日本原燃株式会社	
資料番号	濃縮個別 10 R6
提出年月日	令和 3 年 6 月 29 日

加工施設の火災防護に係る補足説明資料

本資料は、【濃縮個別 10 R5】の改訂版（R6）である。改訂内容は以下のとおり。

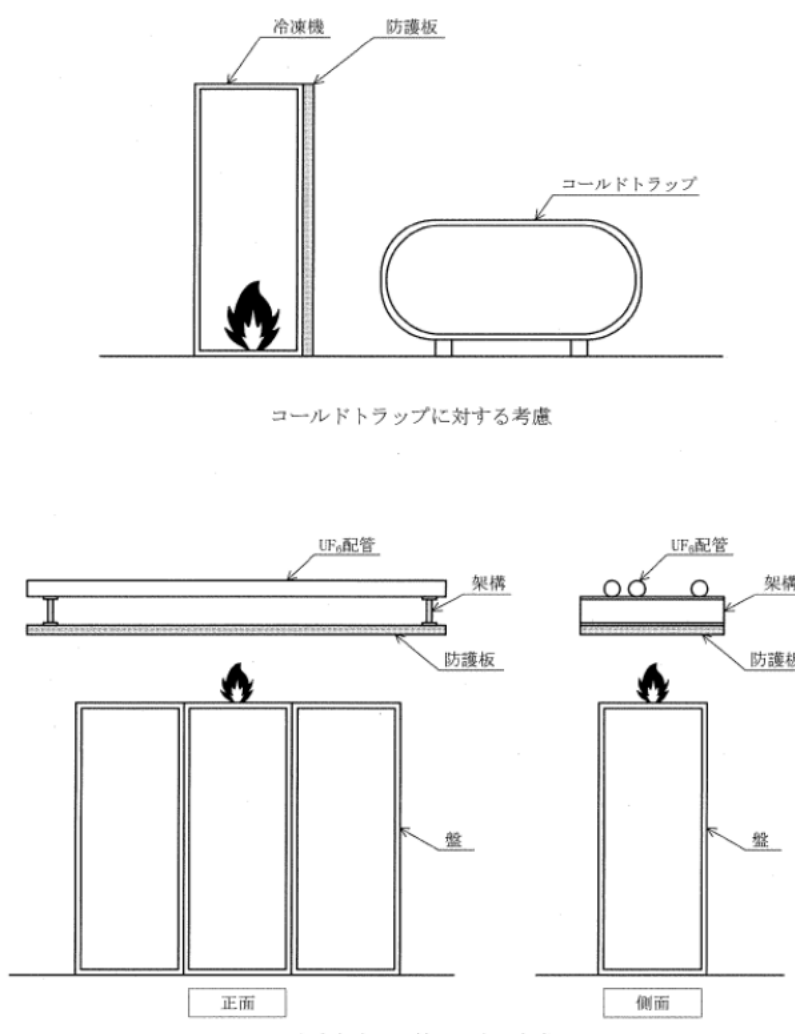
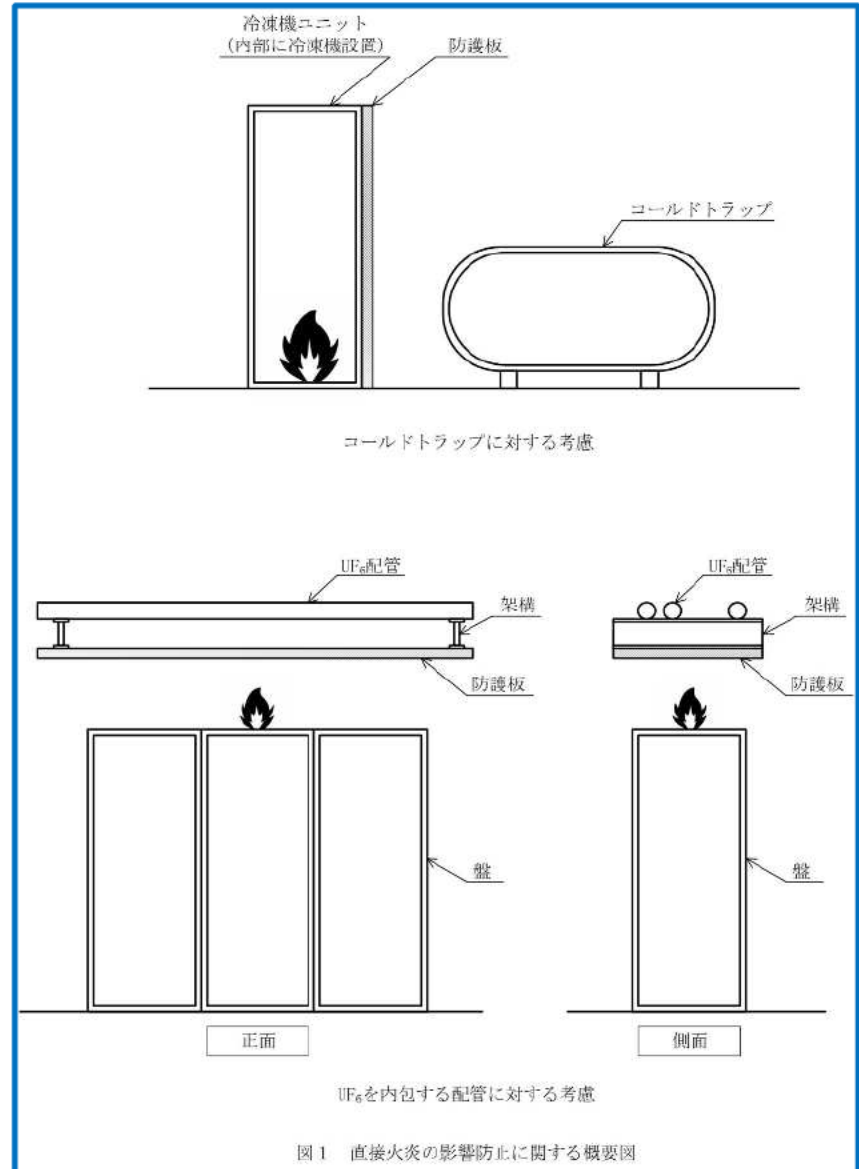
設工認申請書	補足説明	備考
	<p>対して、第1類の地震力を用いて耐震評価を実施する。なお、耐震評価の対象部位は、地震発生時に応力が集中する以下の各部位とする。</p> <ul style="list-style-type: none"> ①冷凍機ユニットとチャンネルベースを固定する据付ボルト ②冷凍機ユニットのチャンネルベースと床面を固定する基礎ボルト ③冷凍機ユニットと防護板を固定する取付ねじ <p>評価の結果、各部位に作用する応力は各部位の許容応力以下であり、地震により冷凍機ユニット及び防護板はコールドトラップに対して波及的影響を及ぼすおそれはない。</p> <ul style="list-style-type: none"> ・盤上部に取り付ける防護板については、盤内冷却機能への影響を考慮し 300 mm 程度の隔離距離を設ける。また、地震により盤上部の防護板が落下し、盤に衝突したとしても、盤自体は UF₆ を内包しない機器であり、閉じ込め等の安全機能に影響を及ぼすおそれはない。 <p>※想定する火災源と近接している UF₆ を内包する機器の火災防護における考え方を別紙1に示す。</p> <p>(参考)</p> <p>地震による冷凍機ユニット及び防護板からコールドトラップへの波及的影響を考慮した耐震評価の対象部位①～③の概要は下図のとおり。</p>  <p>図 冷凍機ユニット及び防護板の耐震評価部位</p>
